提出データ目次

第3回 工程検証委員会（2023年8月1日）後の指示事項 指示受領日 2023年8月1日

第4回 工程検証委員会（2023年8月8日）後の指示事項 指示受領日 2023年8月8日

世田谷区本庁舎等整備工事
A3:1/600
A1:1/300

リングテラス部の工程比較（リングテラス床順打ち工程と仮設受鉄骨工程との比較）

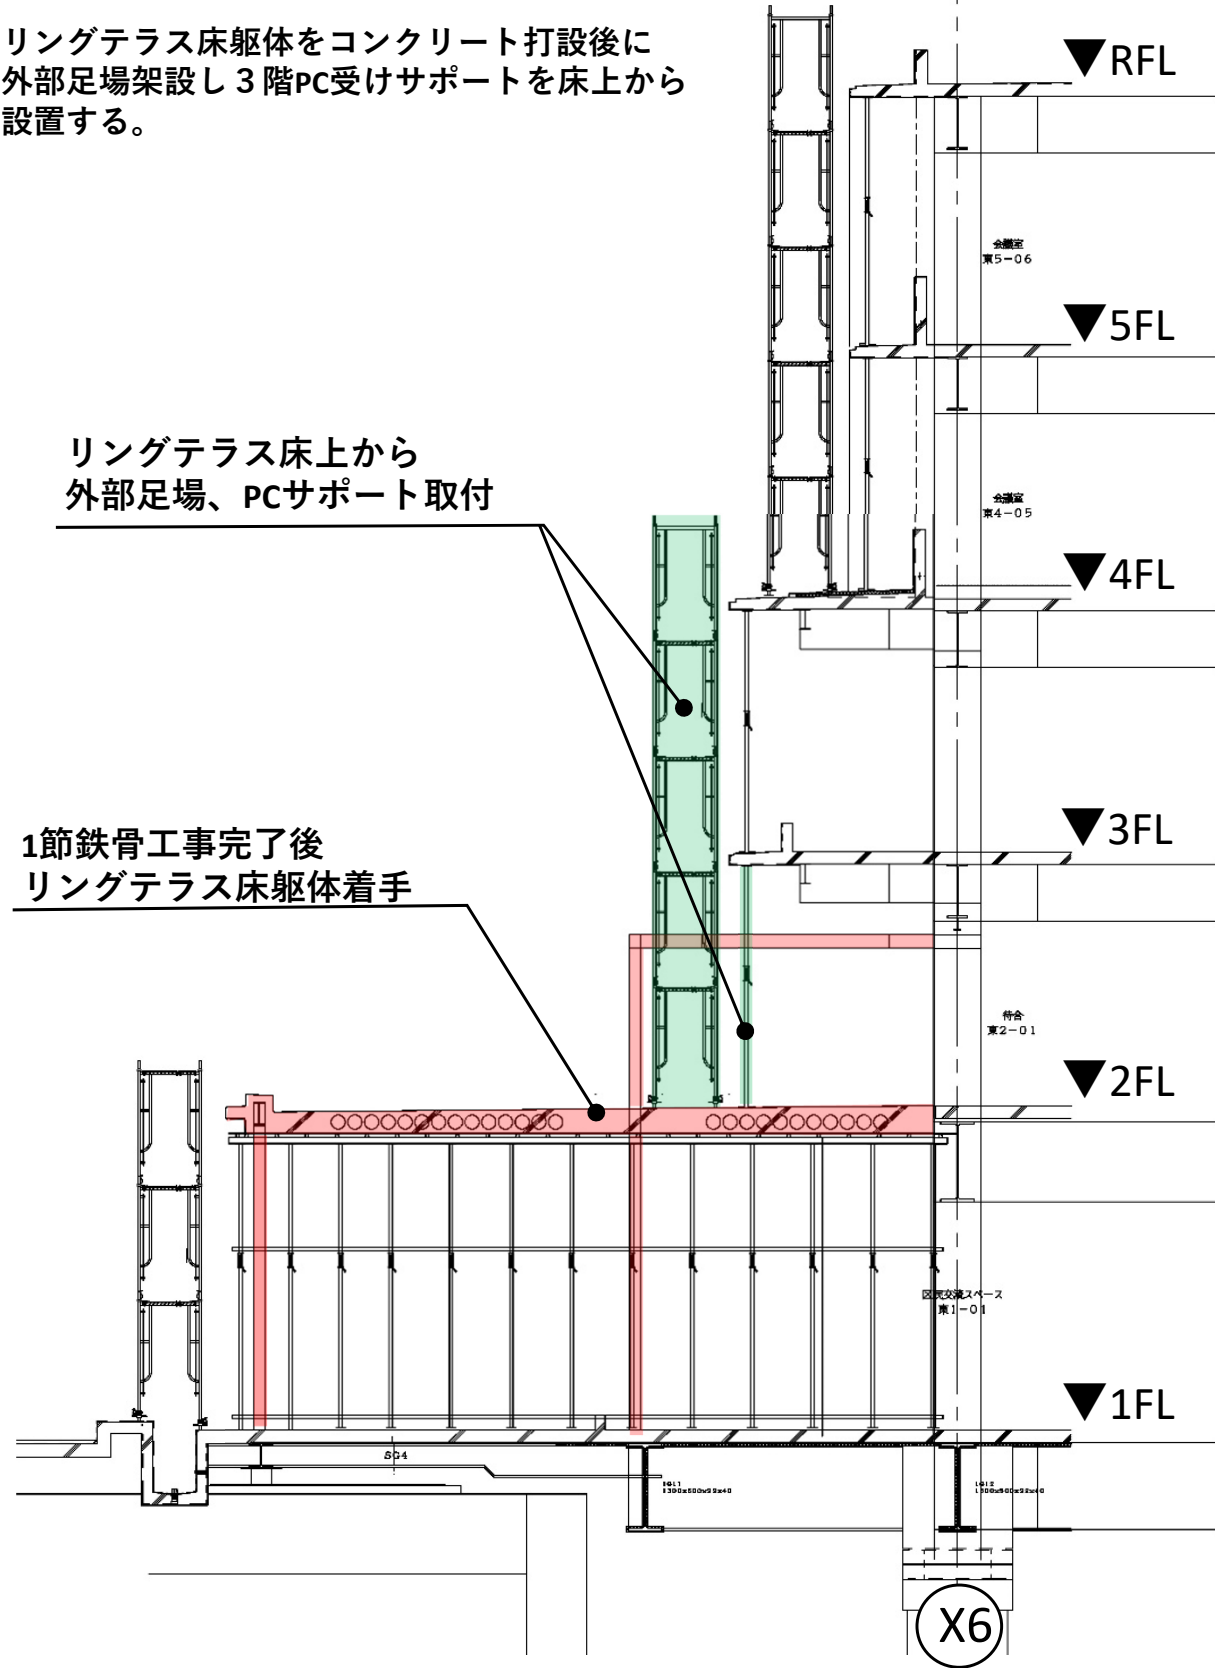
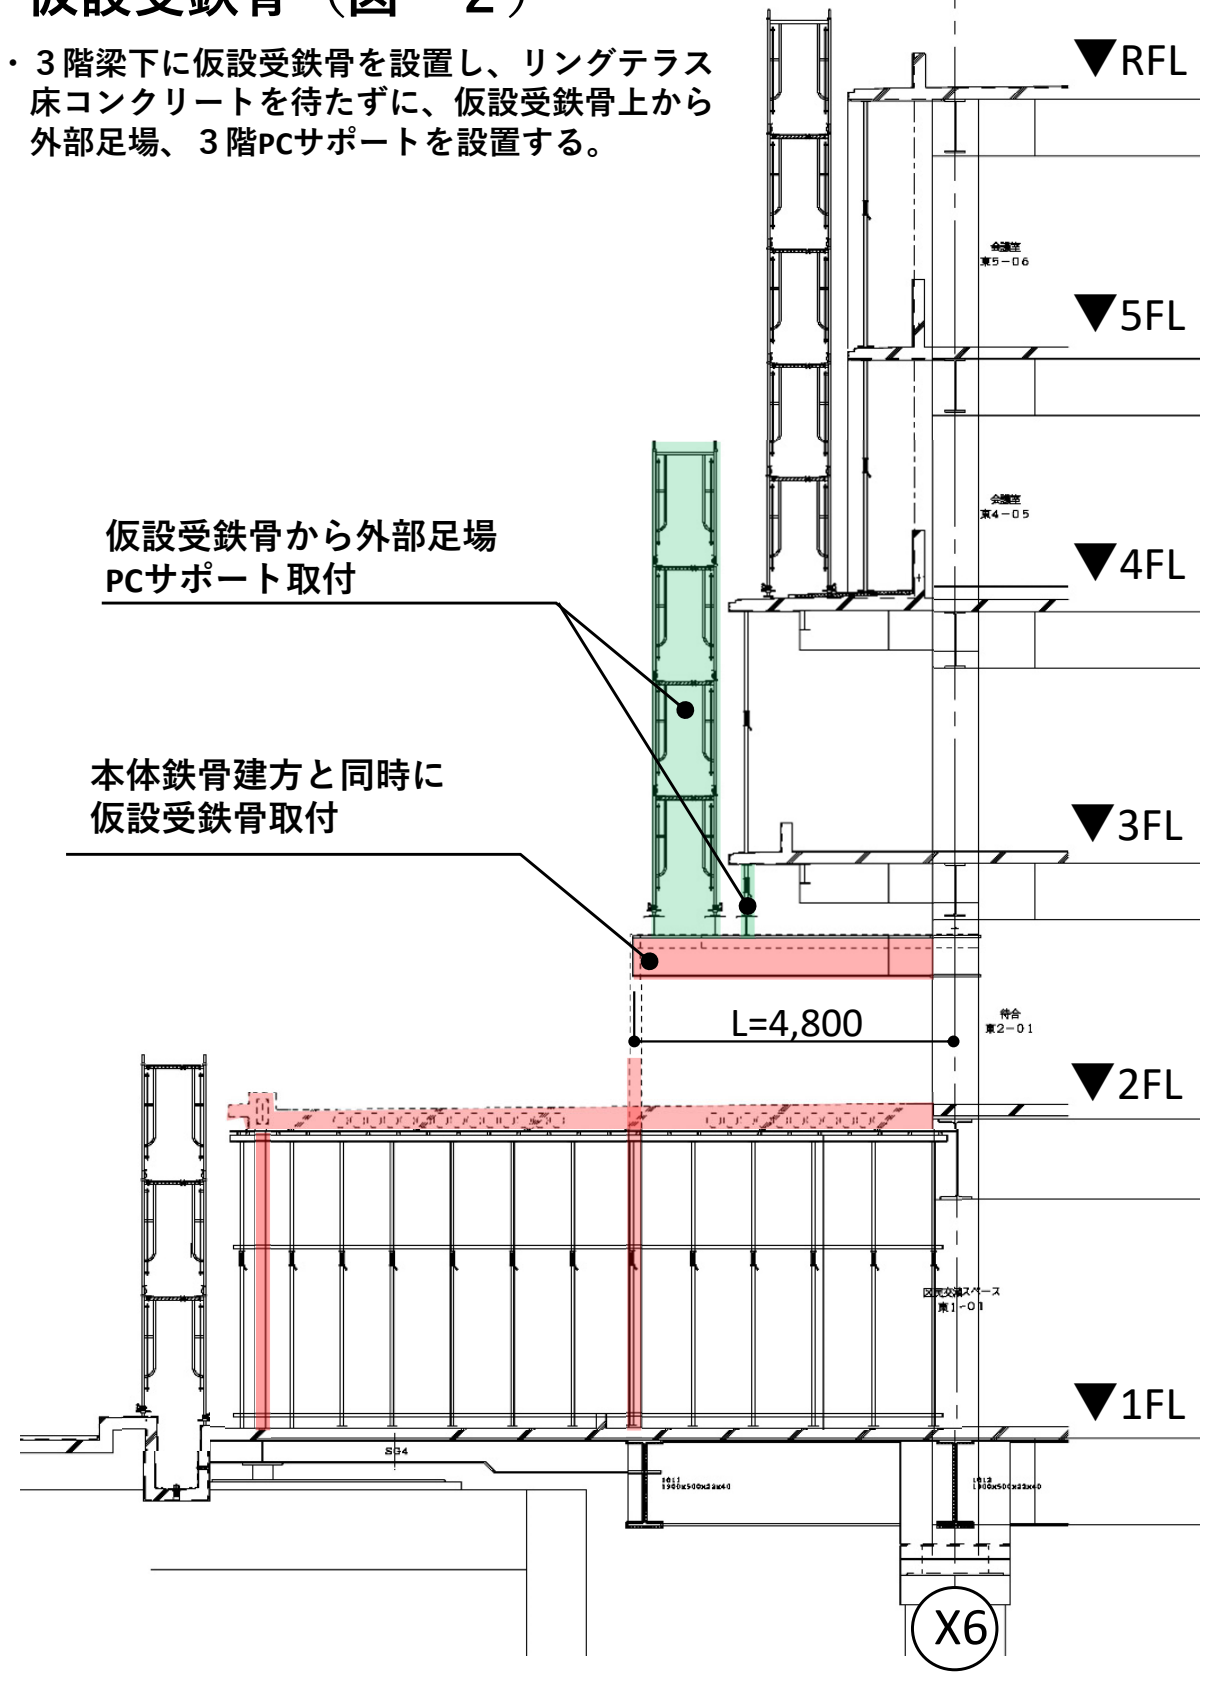
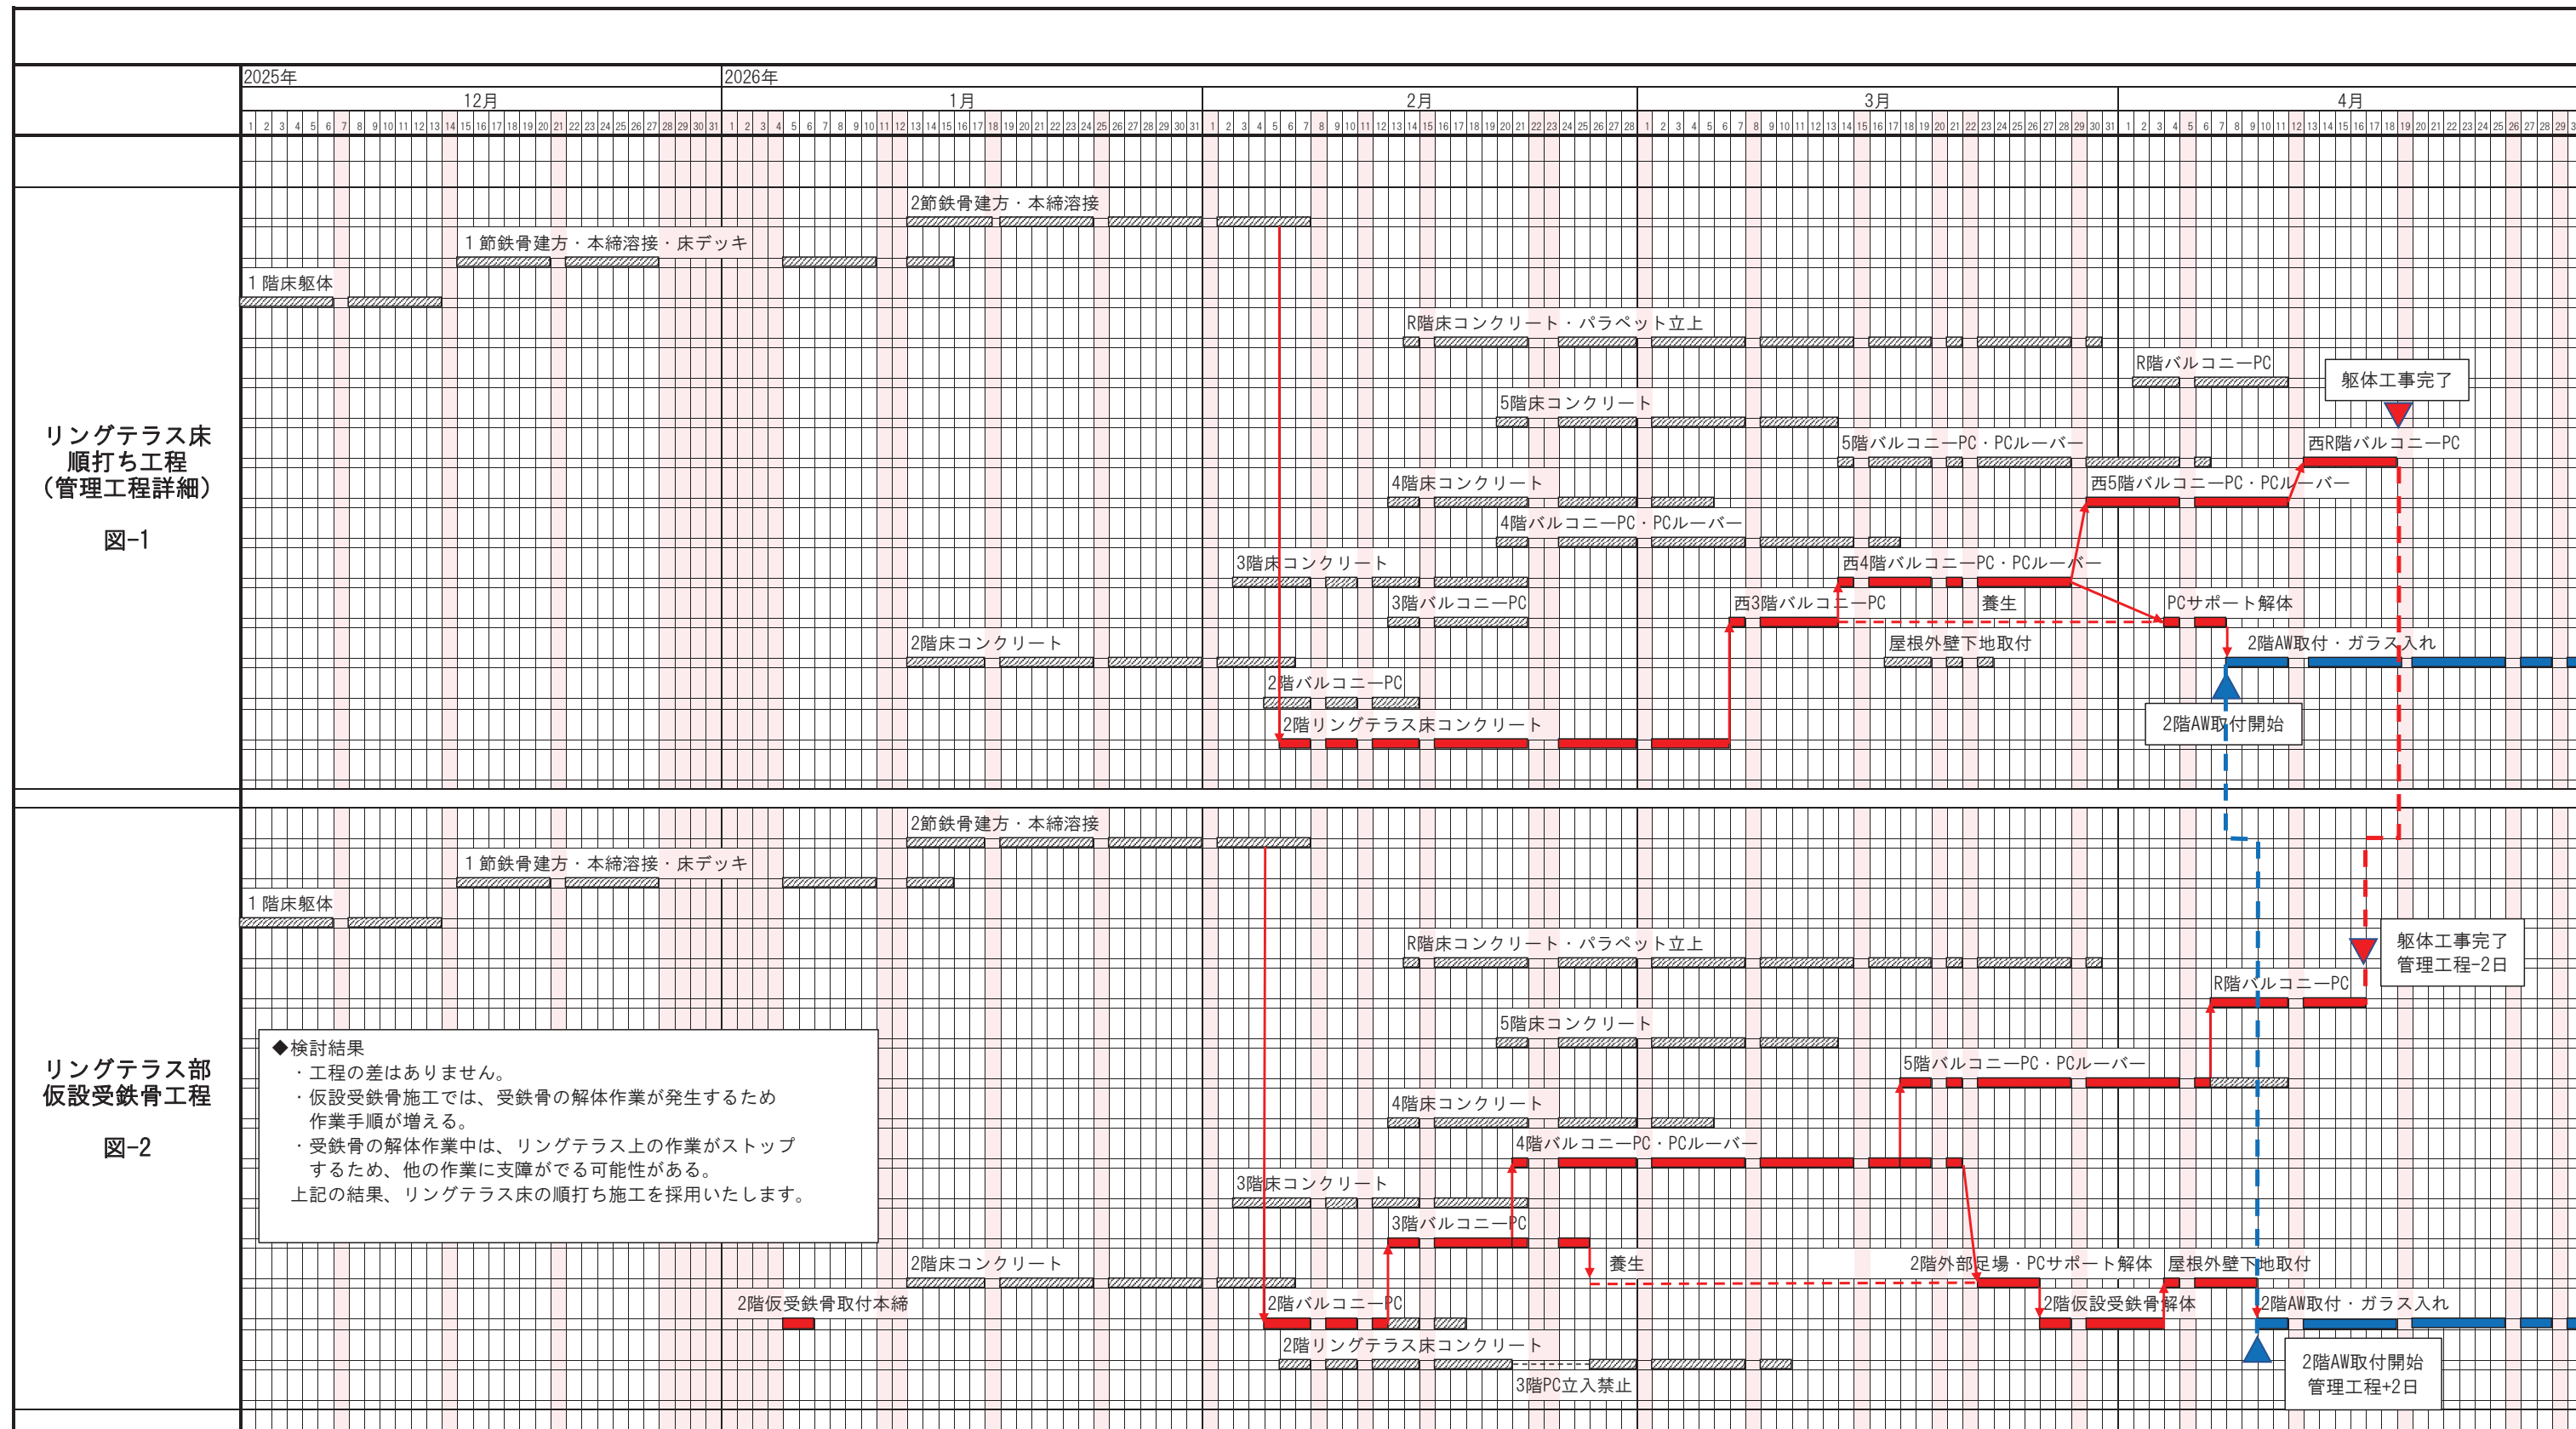
世田谷区 指示事項	データ名
①	テラス回りの外部足場計画において、 はね出し足場等の足場計画の工夫による外装および外構着手時期を検証し、 その工程短縮効果について根拠資料を提出すること	⑨リングテラス部の工程比較
②	検証項目一覧表の修正指示 ・採否項目の表現の修正 ・備考欄の修正	⑩工程検証項目一覧表修正版

- ・リングテラス床躯体をコンクリート打設後に外部足場架設し3階PC受けサポートを床上から設置する。

- ・3階梁下に仮設受鉄骨を設置し、リングテラス床コンクリートを待たずに、仮設受鉄骨上から外部足場、3階PCサポートを設置する。
